Kurzprofil: Beitrag Tarnzahlr. 1063

Entwurfsidee

Aufsicht Wettbewerbsgebiet

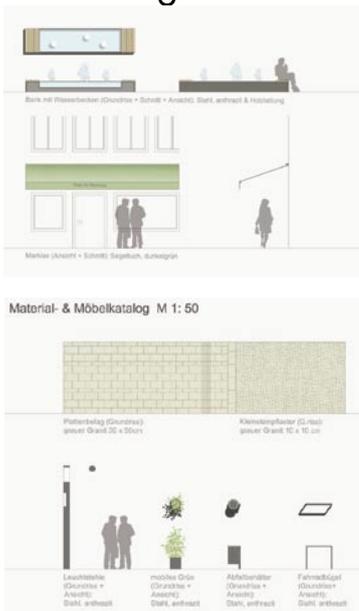
Platten 30/50 und Kleinpflaster 10/10 aus grauen Granit, Griffigkeit der Granit-Beläge (Naturstein) ist nach einem Jahr nicht mehr gegeben, bei Ausführung in Betonwerkstein ist Griffigkeit gegeben.

beidseitige Entwässerungsrinnen mit Punkteinläufen, nur schematische Darstellung

Leitsystem vorgesehen, Freihaltung nicht gegeben - führt durch Außengastronomie, Abstände zur Möblierung zu klein

Ausreichende Anzahl nachgewiesen, Aufschlagrichtung fehlt,

Bearbeitung fehlt -
bis auf schematische Darstellung der Entwässerungsrinnen mit Einläufen,
Medienbuchse mit Hydranten angedeutet

nur Idee der Lichtstelen im mittigen Gestaltungsband vorgesehen und einseitige Anordnung in den Nebenstraßen

lt. Plandarstellung gegeben - Fahrgasse
bei Marktsituation nicht gegeben - Zufahrten von Marktständen versperrt (Maigasse, Teufelslustg.)

Poststempel fehlt - Nachweis der rechtzeitigen Einlieferung ist noch zu erbringen
Fehler der Perspektive - siehe Prüfliste
Darstellung der Außenmöblierung in den Plänen untereinander widersprüchlich
dargestelltes Verlegebild der Platten erfordert
